Avis sur produits

— **Système de fins de courses amélioré pour opérateurs MTH/MTBH équipés d'un contrôle électronique** —

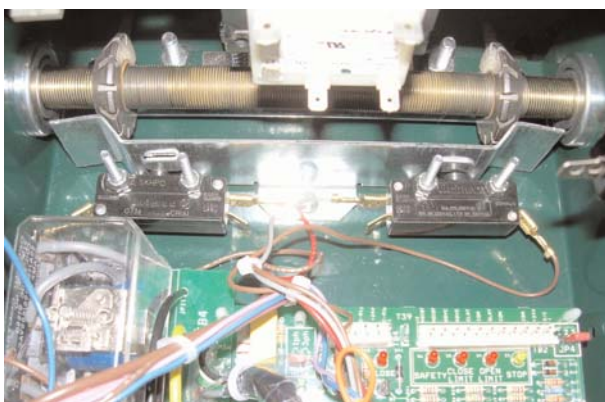
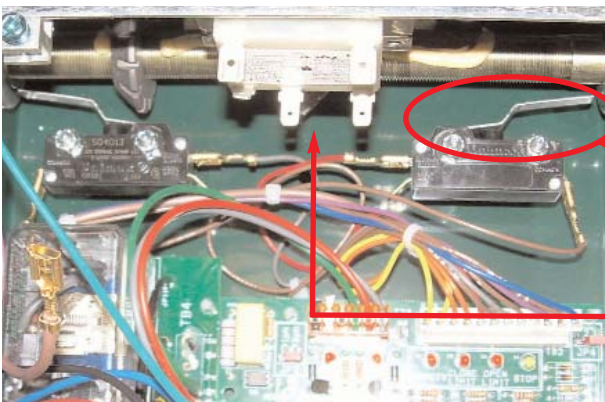
Ancienne configuration du système de fins de courses >>>

Configuration améliorée du système de fins de courses >>>

Levier indépendant sur chaque interrupteur de fin de course

Élimination du levier central

- Le levier central a été éliminé.
- Chaque interrupteur de fin de course possède maintenant un levier indépendant qui est spécifiquement formé pour une meilleure précision.
